*Ministero della Transizione Ecologica*

Commissione Tecnica di Verifica dell'Impatto Ambientale – VIA e VAS

**Parere n.228 del 18 marzo 2022**

<b>Progetto:</b>	<p><b>Procedura di valutazione d'impatto ambientale ai sensi dell'art. 23 del D.Lgs 152/2006 e ss.mm.ii.</b></p> <p><b>Progetto di un impianto eolico composto da 7 turbine, per una potenza complessiva di 45 MW, da realizzarsi nel comune di Spinazzola (BAT), nella località Masseria Colangelo", con opere accessorie da realizzarsi nel comune di Genzano di Lucania (PZ)</b></p> <p><b>ID_VIP: 5101</b></p>
<b>Proponente:</b>	<b>ITW Spinazzola 2 S.r.l.</b>

Figura 8 – Stato dei luoghi (Fonte: portale pubblico Atlaimpianti GSE, [https://atla.gse.it/atlaimpianti/project/Atlaimpianti\\_Internet.html](https://atla.gse.it/atlaimpianti/project/Atlaimpianti_Internet.html))

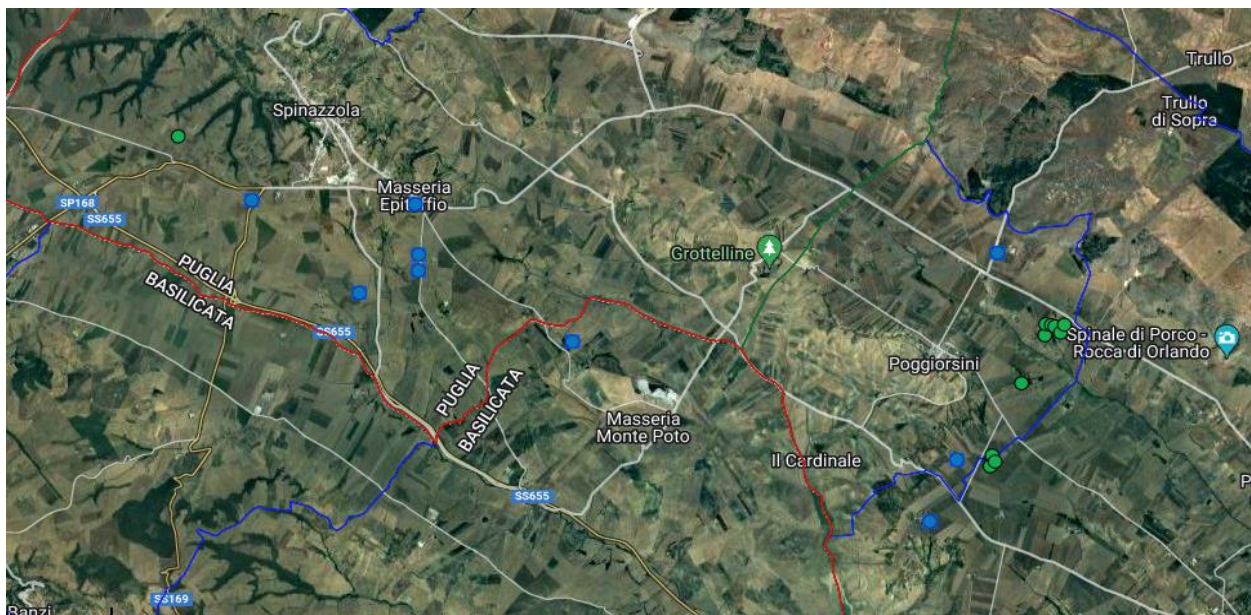
- da una verifica d'ufficio sul portale pubblico Atlaimpianti del GSE [https://atla.gse.it/atlaimpianti/project/Atlaimpianti\\_Internet.html](https://atla.gse.it/atlaimpianti/project/Atlaimpianti_Internet.html) è stato invece possibile verificare che **nell'area insistono altri impianti eolici** di cui lo SIA omette ogni menzione.
